令04原機(サ保)106  
令和4年12月26日

### 核燃料物質使用変更許可申請書の一部補正について

## 核燃料物質使用変更許可申請書の一部補正

- (1) プルトニウム燃料第二開発室について、保管廃棄施設が必要な容量を有するものであることを、より明確にするため。
- (2) 高レベル放射性物質研究施設について、1F 燃料デブリの取出し時における気密性の保持方法を明確にするため。
- (3) 記載の適正化を図るため。

図 2 - 1 照射及び炉外評価試験用試料製造関連フローシート (1)

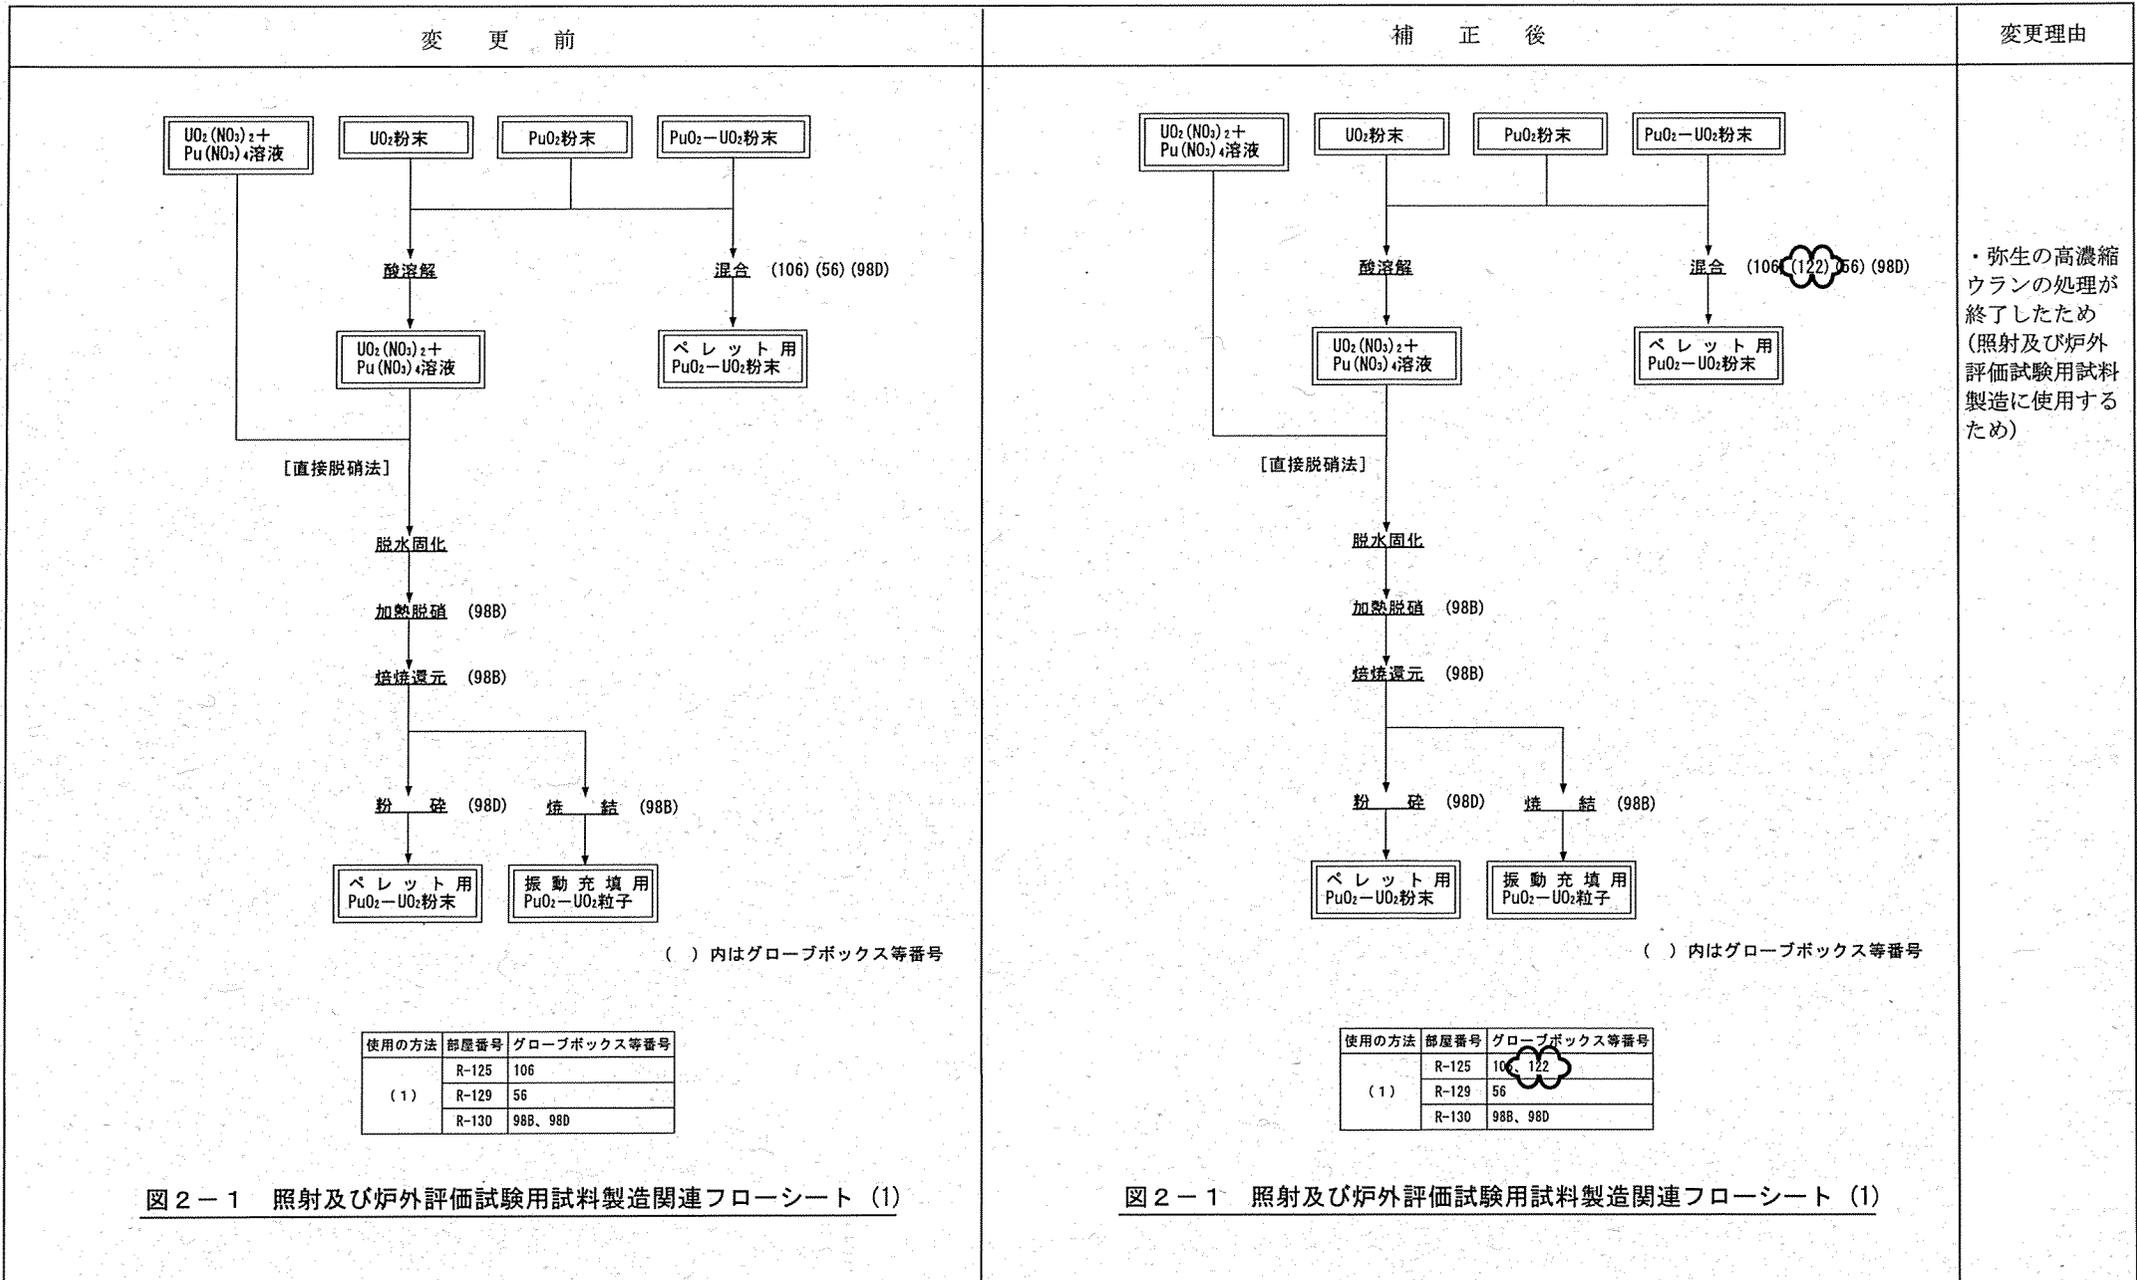
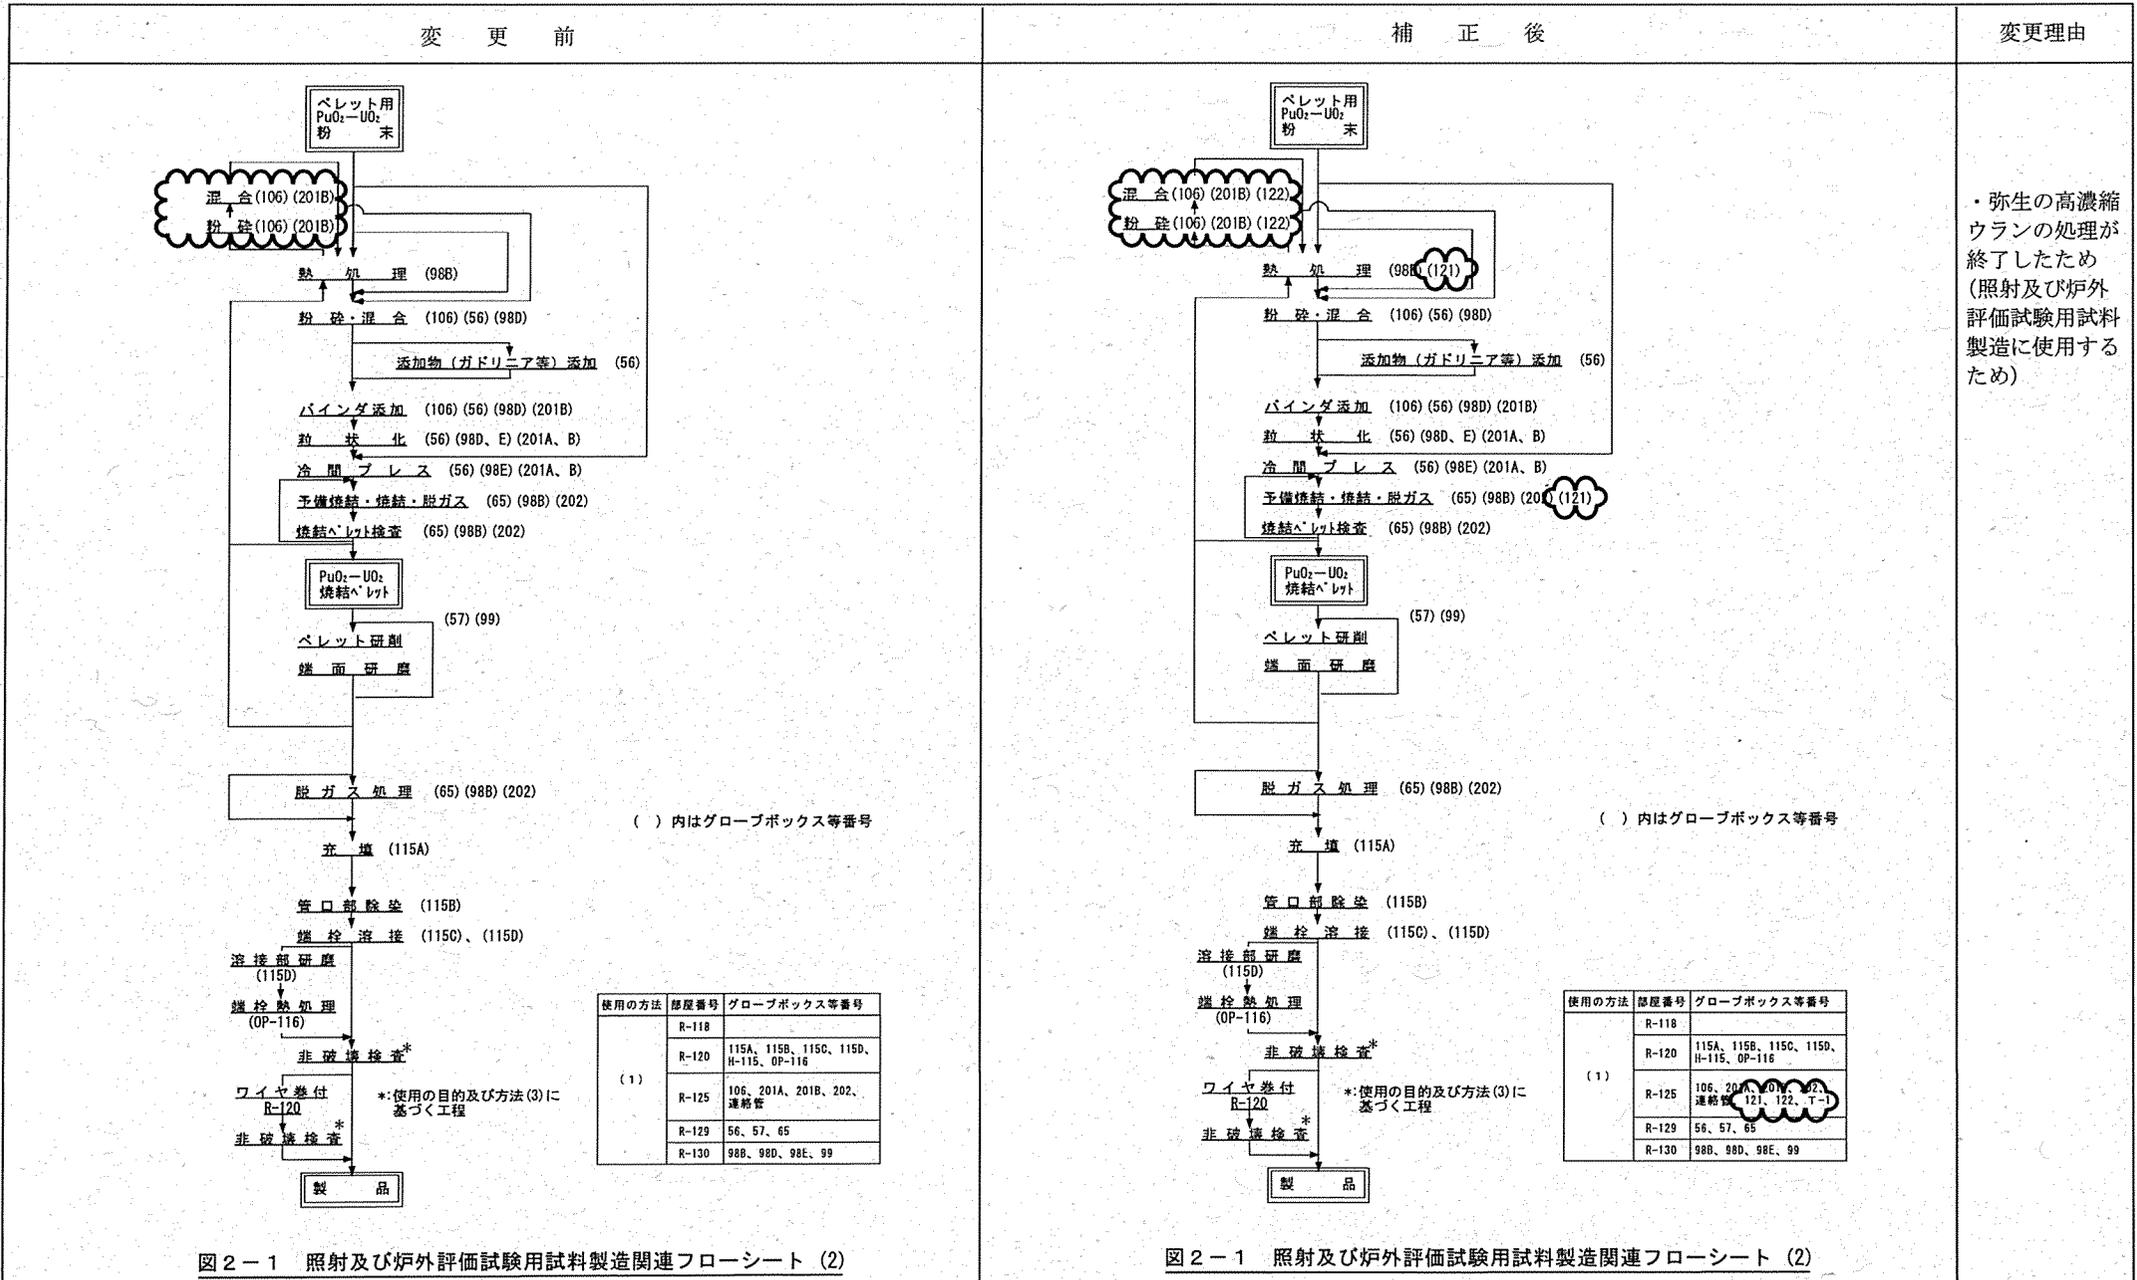
変 更 前		補 正 後		変更理由
1. 名称及び住所並びに代表者の氏名 (省略)		1. 名称及び住所並びに代表者の氏名 (変更なし)		<ul style="list-style-type: none"> <li>・ 弥生の高濃縮ウランの処理が終了したため</li> <li>・ 核燃料物質質量推定のための非破壊測定技術開発を行うため</li> </ul>
2. 使用の目的及び方法 (抜 粋)		2. 使用の目的及び方法 (抜 粋)		
目的番号	使用の目的	目的番号	使用の目的	
(8)	高速実験炉「常陽」用の燃料製造の原料として使用するため、 東京大学原子炉（東京大学高速中性子源炉「弥生」、以下、「弥生」という。）の高濃縮ウラン（使用済燃料を含む。）を受け入れ、処理を行う。	(削除)		
(記載なし)		(8)	核燃料物質質量技術開発のための非破壊測定試験を行う。	<ul style="list-style-type: none"> <li>・ 弥生の高濃縮ウランの処理が終了したため</li> <li>・ 核燃料物質質量推定のための非破壊測定技術開発を行うため</li> </ul>
目的番号	使用の方法	部屋番号	グローブボックス等番号	
(8)	弥生の高濃縮ウラン（使用済燃料を含む。）を受け入れ、焙焼還元、粉碎及び濃縮度調整を行う。 なお、粉碎は必要に応じて行う。 ① 焙焼還元 ② 粉碎 ③ 濃縮度調整	R-125 R-125 R-125	121 122 122	
(記載なし)		(8)	核燃料物質を使用し、非破壊測定試験を行う。 R-120

図3-2 窒素-水素混合ガス系統図 (N<sub>2</sub>-H<sub>2</sub>ライン)

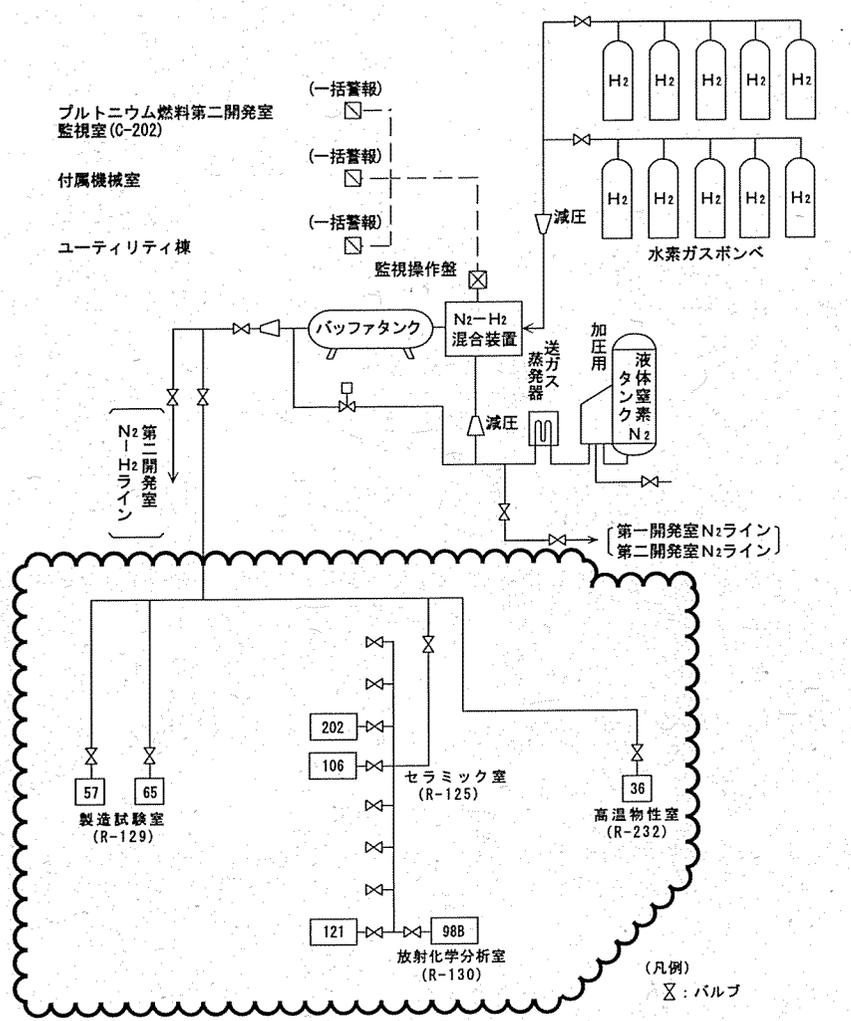
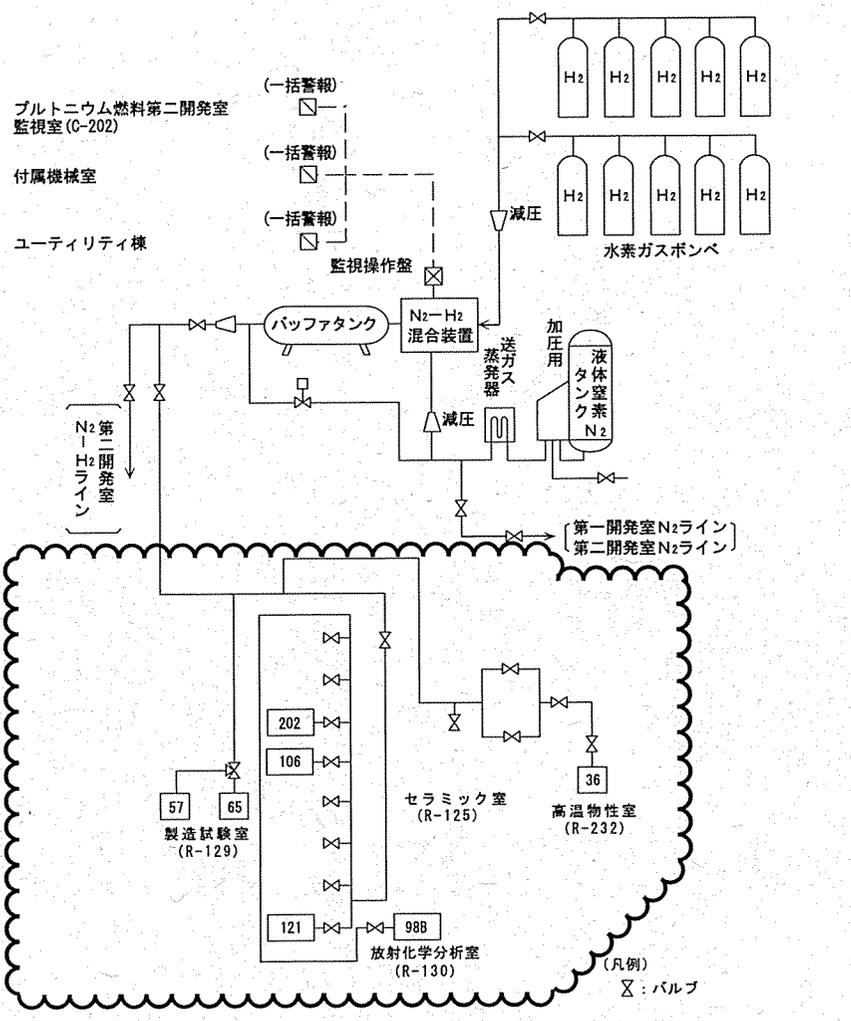
変更前	補正後	変更理由
 <p>変更前</p> <p>プルトニウム燃料第二開発室 監視室 (G-202)</p> <p>付属機械室</p> <p>ユーティリティ棟</p> <p>監視操作盤</p> <p>減圧</p> <p>H<sub>2</sub> H<sub>2</sub> H<sub>2</sub> H<sub>2</sub> H<sub>2</sub></p> <p>H<sub>2</sub> H<sub>2</sub> H<sub>2</sub> H<sub>2</sub> H<sub>2</sub></p> <p>水素ガスポンプ</p> <p>N<sub>2</sub>-H<sub>2</sub> 混合装置</p> <p>バフファタンク</p> <p>送ガス 蒸発器</p> <p>加圧用 液体窒素 N<sub>2</sub></p> <p>N<sub>2</sub> 第二開発室</p> <p>第一開発室 N<sub>2</sub>ライン</p> <p>第二開発室 N<sub>2</sub>ライン</p> <p>製造試験室 (R-129)</p> <p>セラミック室 (R-125)</p> <p>高温物性室 (R-232)</p> <p>放射化学分析室 (R-130)</p> <p>(凡例)  : バルブ</p>	 <p>補正後</p> <p>プルトニウム燃料第二開発室 監視室 (G-202)</p> <p>付属機械室</p> <p>ユーティリティ棟</p> <p>監視操作盤</p> <p>減圧</p> <p>H<sub>2</sub> H<sub>2</sub> H<sub>2</sub> H<sub>2</sub> H<sub>2</sub></p> <p>H<sub>2</sub> H<sub>2</sub> H<sub>2</sub> H<sub>2</sub> H<sub>2</sub></p> <p>水素ガスポンプ</p> <p>N<sub>2</sub>-H<sub>2</sub> 混合装置</p> <p>バフファタンク</p> <p>送ガス 蒸発器</p> <p>加圧用 液体窒素 N<sub>2</sub></p> <p>N<sub>2</sub> 第二開発室</p> <p>第一開発室 N<sub>2</sub>ライン</p> <p>第二開発室 N<sub>2</sub>ライン</p> <p>製造試験室 (R-129)</p> <p>セラミック室 (R-125)</p> <p>高温物性室 (R-232)</p> <p>放射化学分析室 (R-130)</p> <p>(凡例)  : バルブ</p>	<p>変更理由</p> <p>・記載の適正化を図るため (現物との整合)</p>

図 2-1 処理工程フローシート (概略)

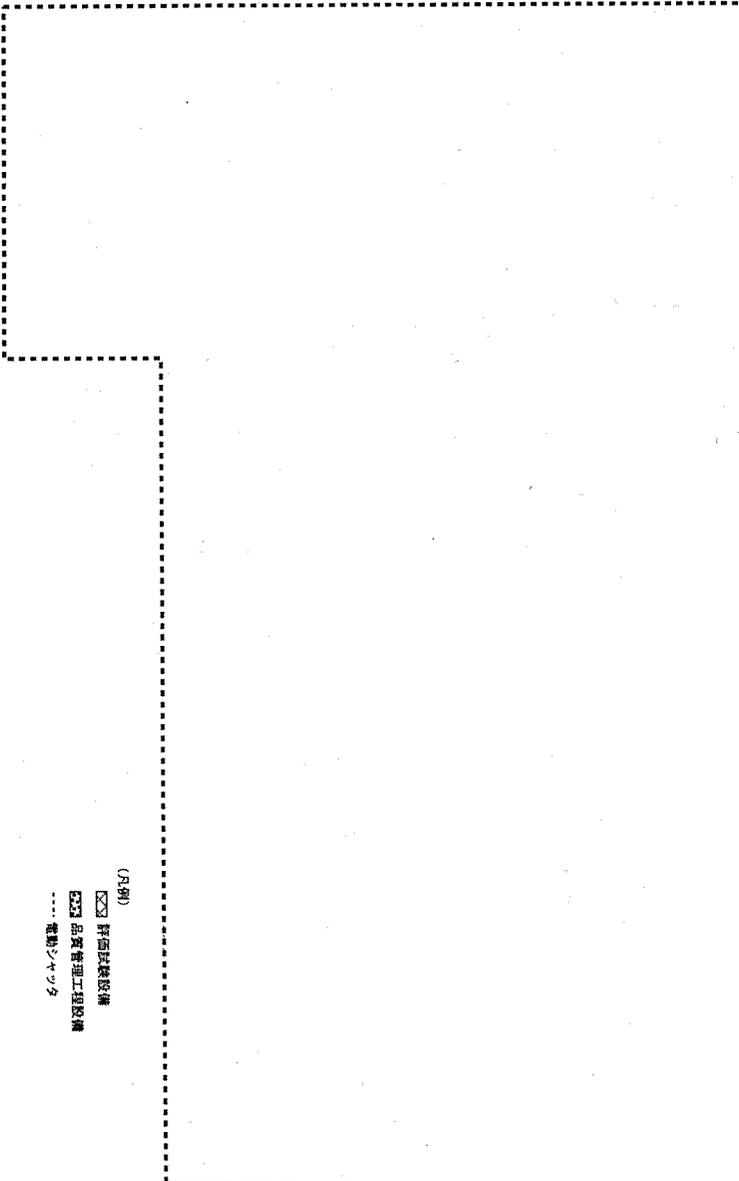
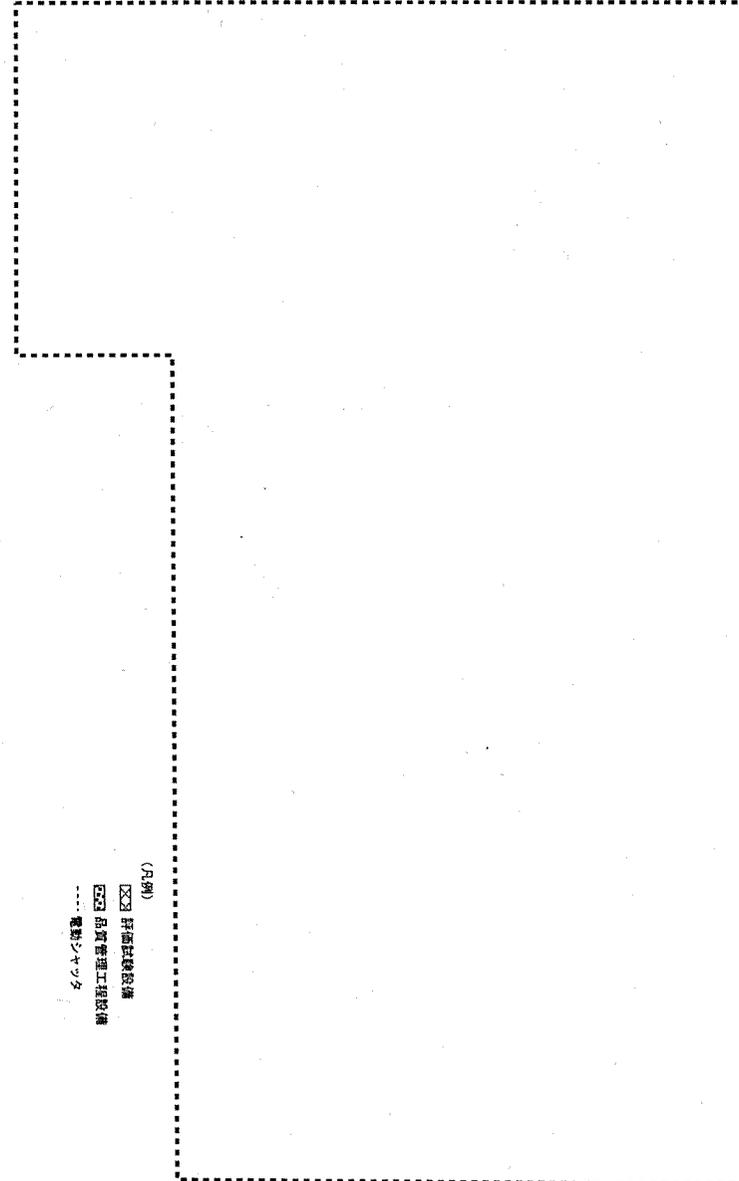
変更前	補正後	変更理由
		<p>・記載の適正化を図るため（作業内容の明確化）</p>
